REPÚBLICA DE COLOMBIA
SUPERINTENDENCIA DE INDUSTRIA Y COMERCIO
RESOLUCIÓN N^o 27604
Por la cual se niega una patente de invención

Rad. N^o 03069135

PRIMERO: Que mediante escrito radicado en esta Superintendencia el 12 de agosto de 2003, bajo el número 03069135, se presentó la solicitud de patente de invención titulada: "PIEZA ANULAR PARA ELIMINAR RUIDOS EN LAS SUSPENSIONES DE AUTOMOTORES".

Figura 2 del documento D1

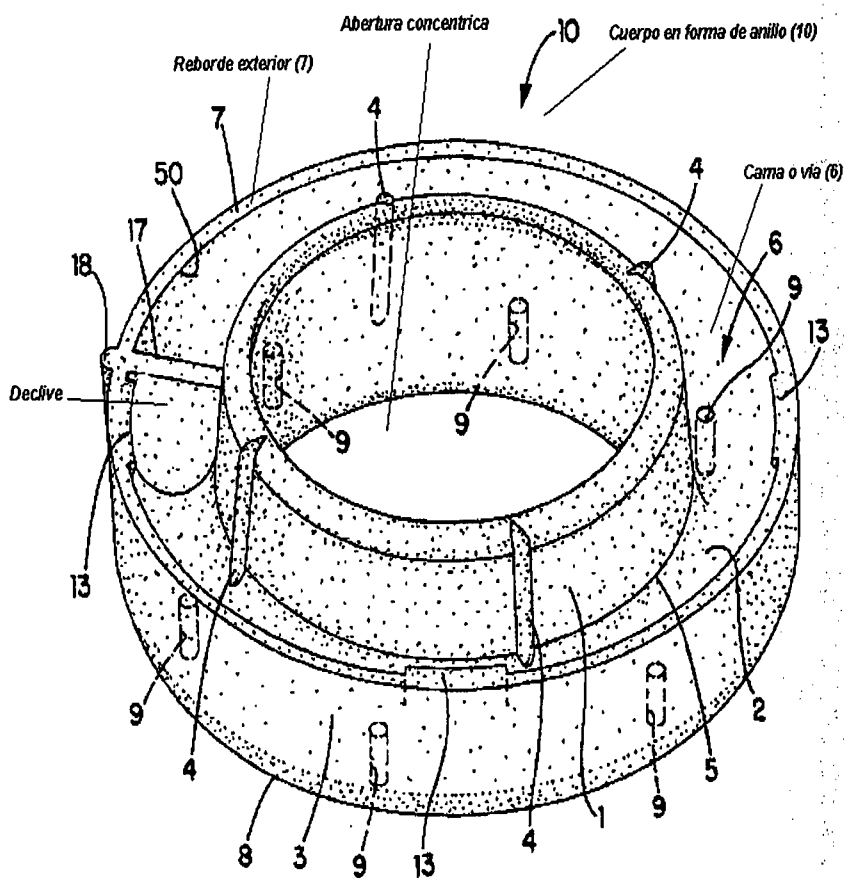
Ahora bien, al comparar elemento por elemento de la invención tal como están definidos en la reivindicación uno (1, folio 49), con el documento D1, se encuentra que el mencionado documento revela todos los elementos y las características de dicha reivindicación, donde D1 contiene:

REIVINDICACION 1	D1
1) Una pieza aisladora de ruidos en la suspensión de un vehículo que se adapta entre el extremo del resorte y la copela,	SI Elemento 10, figura 2; ver resaltados folios 41-42.
2) Con capacidad de deformación y recuperación de su forma original, que se caracteriza principalmente por comprender un cuerpo de material elastomérico de forma anular	SI Elementos 10, figura 2; ver resaltados folios 40-41.
3) Entre cuyos bordes interior y exterior se conforma una cama o asiento para soportar el extremo de un resorte y un declive en dicha cama o asiento que actúa como tope de adaptación y retención de la pieza aisladora sobre la copela del vehículo.	SI Elementos 2, 6, 17 y 18 figura 2; ver resaltados folios 40-42

Sobre esta afirmación, es importante anotar que la misma no procede, porque del documento D1 perfectamente se puede deducir que el aislador (10) posee un sistema de posicionamiento donde se encuentra el punto de localización o borde (17) que permite la correcta ubicación del extremo del resorte (40) sobre el asiento (2) del aislador (10) cuando sea montado en la suspensión de vehículo (12) (ver resaltados en el antecedente D1, concretamente en los folios 41 y 42, figura 2, elementos 2, 17 y 18).

Adicionalmente, la figura 2 (ver D1, folio 39) es bastante descriptiva al revelar la forma helicoidal o en espiral de la cama o asiento (2, 6) y demuestra además un declive en dicha cama justo en el punto de localización (17).

Siendo ello así, los argumentos presentados por el solicitante no pueden ser aceptados por este Despacho, ya que el documento D1 destruye integralmente la novedad del objeto de la solicitud, tal como esta definido en las reivindicaciones uno y dos (1 y 2, folio 49) del expediente en estudio.
